# HØRINGSSVAR MASNEDØGADEKARRÉEN

# HØRINGSSVAR ØSTBANEGADEKARRÉEN

<b>Nr.</b>	<b>Navn</b>	<b>Adresse</b>	<b>Post nr.</b>	<b>Dato</b>
	<b>Private personer</b>			
1	John W. Mcindoe	Strandboulevarden 16, 5. tv.	2101 KBH Ø	07.01.2016
2	Antonelli Salvatucci	Østbanegade 41, mezz. D.3	2100 KBH Ø	03.01.2016
3	Birgitte Engel Olsen	Classens Gade 72	2100 KBH Ø	20.12.2015
4	Johnny Mortensen	Classens Gade 72, 2. th.	2100 KBH Ø	20.12.2015
5	Claudia Simler	Strandboulevarden 20, 3.tv.	2100 KBH Ø	20.12.2015
6	Marie-Anne Rice	Classensgade 70 st. Tv.	2100 KBH Ø	22.12.2015
7	Ole Kjær Mansfeldt	Strandboulevarden 20, 1. tv.	2100 KBH Ø	11.12.2015
8	Anette Esbensen	Strandboulevarden 12, 5. 02.	2100 KBH Ø	09.12.2015
9	Karina Kjeldstrøm	Classensgade 72, 5.th.	2100 KBH Ø	09.11.2015
	<b>Erhverv</b>			
10	Andaco Aps. V./Hasse Fich	Østbanegade 41, KDL	2100 KBH Ø	03.01.2016

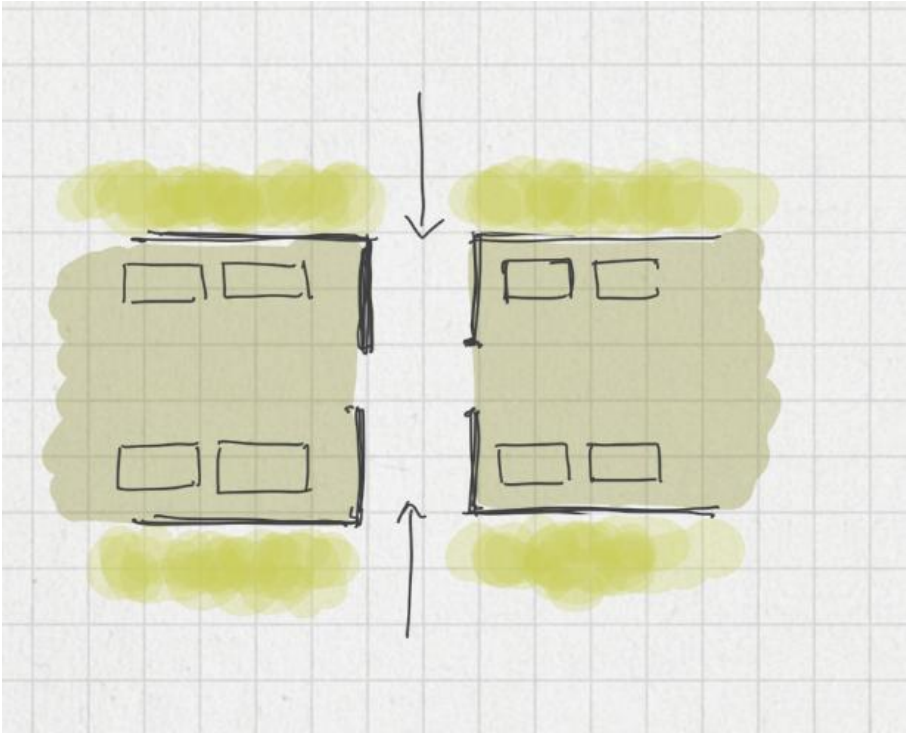
I think that the project looks great, and it will highly improve the look and the usability of the courtyard as a shared space. The one feedback/suggestion that I have is about the garbage depot that sits right at the center of the courtyard.

I am very glad that you have decided to reduce the impact of the garbage building by lowering its (horrible) roof, but I am wondering whether you also plan to do something to hide the entrance to the building itself. At present, the entrance is placed directly on the two long sides of the building, and it makes the garbage bins plainly visible by everyone. As an example, the attached picture shows the usual view that can be enjoyed from my living room. My neighbors aren't in a much better position, I think.

See the attached sketch for a suggested solution to this problem.
